**ESCLARECIMENTO 002/2024**  
**PREGÃO ELETRÔNICO Nº 099/2024 – SALIC/MA**  
**PROCESSO ADMINISTRATIVO Nº SEAD/00062/2024**

O Pregoeiro da Secretaria Adjunta de Licitações e Compras Estratégicas, após análise dos Pedidos de Esclarecimentos formulados pelas empresas abaixo, referente ao Pregão Eletrônico nº 099/2024-SALIC/MA, com base na resposta encaminhada pela Superintendência de Planejamento da SALIC, esclarece que:

**MODELO 01 – POLÍCIA MILITAR DO MARANHÃO**

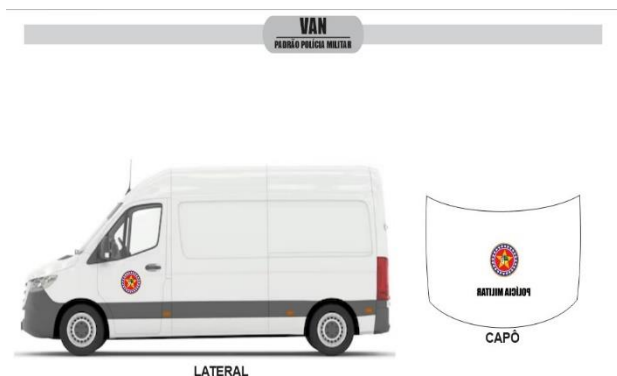
- V. Em atenção aos Potenciais Licitantes, informo-vos que deverão observar os tipos de GRAFISMOS, conforme MODELOS abaixo discriminados das diversas Forças de Segurança Pública:
